dotyczy: postępowania o udzielenie zamówienia publicznego PI.I.271.5.2019 w trybie przetargu nieograniczonego na Poprawę efektywności energetycznej i stanu środowiska na terenie Gminy Sokółka poprzez instalację na budynkach mieszkalnych odnawialnych źródeł energii.

Wyjaśnienie treści SIWZ

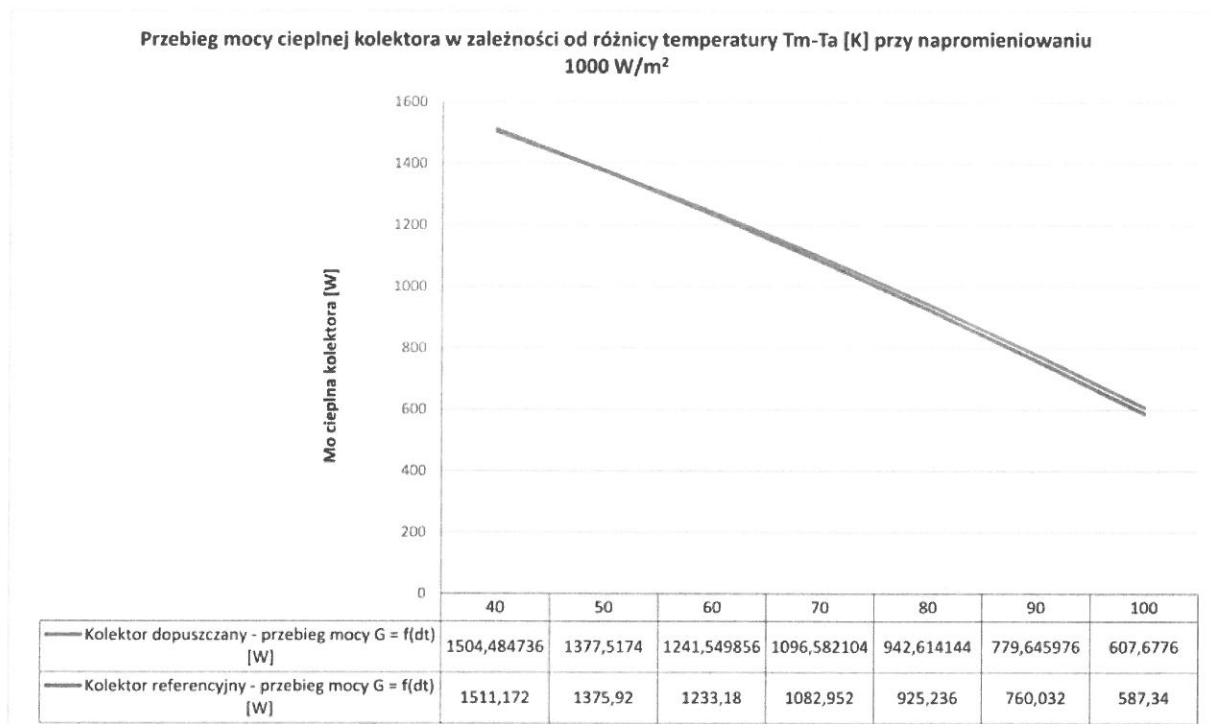
1. Zamawiający wymaga modułów o wymiarach 1640mm x 992mm x 40mm. Czy zostanie zaakceptowany wymiar 1650mm x 992mm x 25mm?
2. Podczas doboru parametrów cieplnych kolektorów słonecznych w dokumentacji projektowej pominięto wpływ temperatury powietrza na spadek sprawności i mocy kolektora. Określono jednakże parametry geometryczne i cieplne kolektora referencyjnego w tym również przebieg jego mocy (poprzez podanie powierzchni czynnej, sprawność optycznej η_0 oraz współczynników strat ciepła a_1 i a_2). W gminie Sokółka średnia temperatura najcieplejszym miesiącem w roku jest lipiec, ze średnią temperaturą 17.0 °C. Styczeń ma najniższą średnią temperaturę w ciągu roku, wynosi ona -5.2 °C. Średnia temperatura w roku wynosi 6,5 °C. Przy podgrzewaniu wody (zgodnie z dokumentacją projektową) od 10 do 55 °C w punkcie poboru oznacza, że w zasobniku dopuszczalna temperaturą może być średnio 60 °C i więcej. Średnia temperatura kolektora w ciągu roku wynosić będzie $T_m = \text{ok. } 45 \text{ } ^\circ\text{C}$ Zatem średnia wartość różnicy temperatury $T_m - T_a$ (określana zgodnie z PN EN 12975-2) wynosi $(45 - 6,5) \text{ } ^\circ\text{C} = 39,5 \text{ } ^\circ\text{C}$ tj. 39,5 K. W takim przypadku istotnym parametrem dla zagwarantowania rezultatów energetycznych i cieplnych będzie moc kolektora określana zgodnie z normami PN EN 12975

oraz PN-EN ISO 9806 w przedziale temperatury $T_m - T_a \geq 40$ K. Prosimy zatem o uznanie jako równoważnego kolektora o powierzchni czynnej (apertury) 2,32 m² oraz nieznacznie różniących się parametrach cieplnych (w odniesieniu do kolektora referencyjnego), którego moc cieplna określona z normami j.w. w przedziale temperatury $T_m - T_a \geq 40$ K będzie większa niż moc kolektora referencyjnego według tabeli i wykresu jak niżej.

Ad. 2 Zamawiający dopuszcza zastosowanie kolektora o mniejszej powierzchni, pod warunkiem zachowania poszczególnych parametrów mocy
